**Kritik und Chancen
für einen
zukunftsfähigen Stuttgarter Hauptbahnhof**

Untersuchung einer Arbeitsgruppe des Städtebauausschuss
der Landeshauptstadt Stuttgart

Prüfung und Bewertung des Planungsstandes
DB AG vom 24.08.2001

6. Monument Bonatzbau erhalten

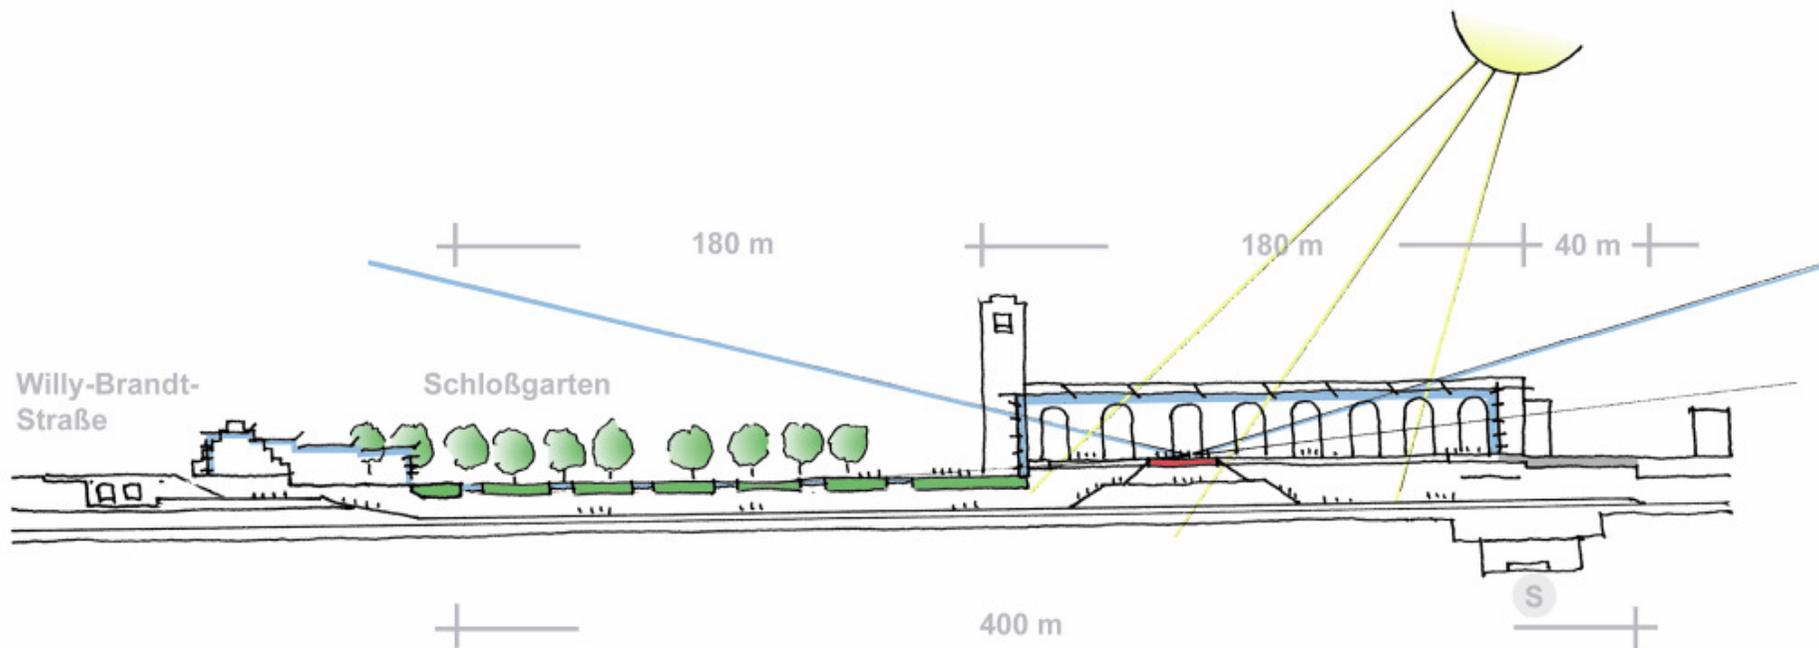
Der jetzige Hauptbahnhof von den Architekten Bonatz und Scholer ist der bedeutendste Bahnhofsbaus in der ersten Hälfte des letzten Jahrhunderts. Er ist in seiner äußeren Erscheinung zu erhalten. Dies gilt auch für die Baukanten der Flügelbauten am Kiesinger-Platz und am Schloßpark.

Die wichtigsten Innenräume dieses Bauwerks sind die große Schalterhalle mit dem Treppenaufgang und die Querbahnsteighalle. Diese Räume dürfen nicht wie geplant durch Teilabbrüche und Perforationen zerstört werden.

Die Querbahnsteighalle muss ihre heutige Funktion als Erschließungs-, Warte- und Orientierungsort behalten. Hier müssen die Besucher der Landeshauptstadt ankommen, nicht im Keller.

Eine großzügige Brückenanlage mit klarer Wegeführung und Orientierung führt über den Tiefbahnhof und erschließt die Bahnsteige. Über diese Brückenanlage ist eine weitere Anbindung von S 21 mit einem eigenen direkten Bahnhofseingang möglich.

Die Flächen zwischen der Nordwand des Bonatzbaus und der Baukante des Durchgangsbahnhofs bilden eine Terrasse über dem Tiefbahnhof, die mit Gastronomie und sonstigen Angeboten urbanen Charakters entwickeln kann.

Mit einer transluzenten hohen Halle über dem Tiefbahnhof und dieser Terrasse würde in Verbindung mit der Querbahnsteighalle eine außerordentlich attraktive Empfangssituation entstehen.

Dies wäre keine Zerstörung des Bonatzbaus, sondern eine Ergänzung, die den ursprünglichen, wesentlich großzügigeren Planungen des Architekten nahekommt.

7. Stützenfreie Bahnsteige, gute Orientierbarkeit
8. Großzügiger Stadteingang an der Willy-Brandt-Straße
9. Das Bahnhofslängsprofil muss sich der stadträumlichen Situation unterordnen.

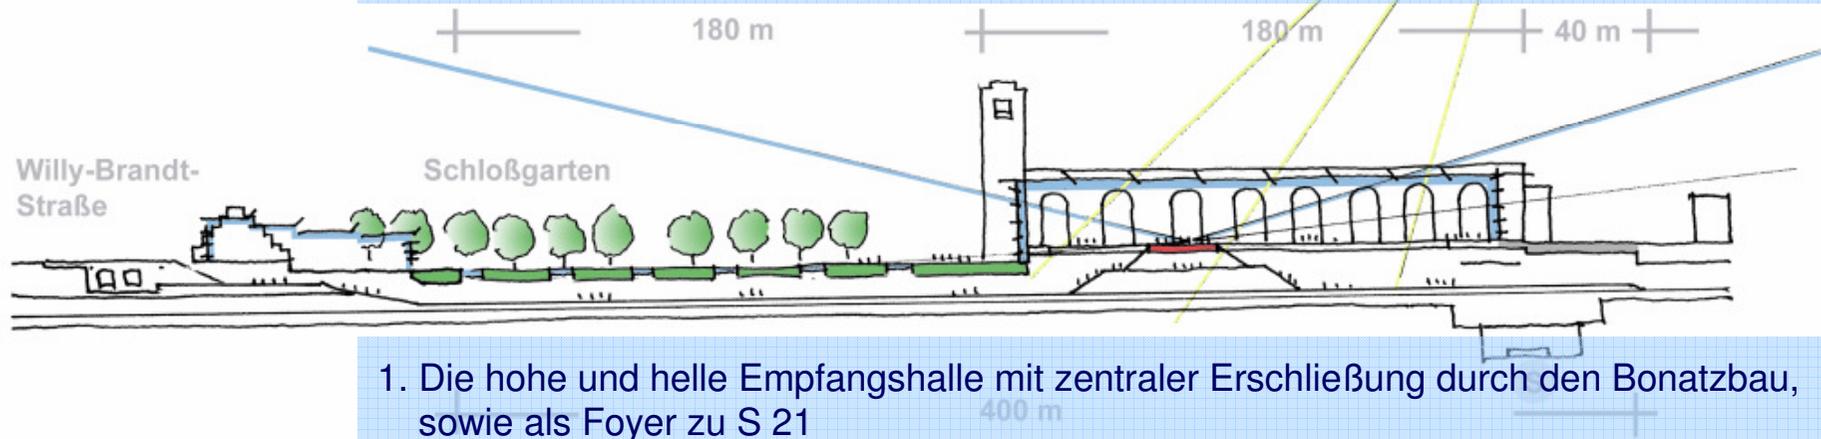
Das Planungsziel, den Tiefbahnhof über seine ganze Länge mit einem durchgehenden Konstruktionsprinzip zu versehen, ist mit der städtebaulichen Situation nicht vereinbar.

Die städtebaulichen und denkmalpflegerischen Bedingungen erfordern eine Gliederung des Durchgangsbahnhofs in 3 Bereiche:

1. Die hohe und helle Empfangshalle mit zentraler Erschließung durch den Bonatzbau, sowie als Foyer zu S 21
2. Die Bahnsteiganlage unter dem Park belichtet durch bodenebene Oberlichter
3. Ein möglichst großzügiger Südausgang, der der Verkehrsbedeutung dieses Ortes und seiner Lage zwischen Kulturmeile und Ministerien gerecht wird.
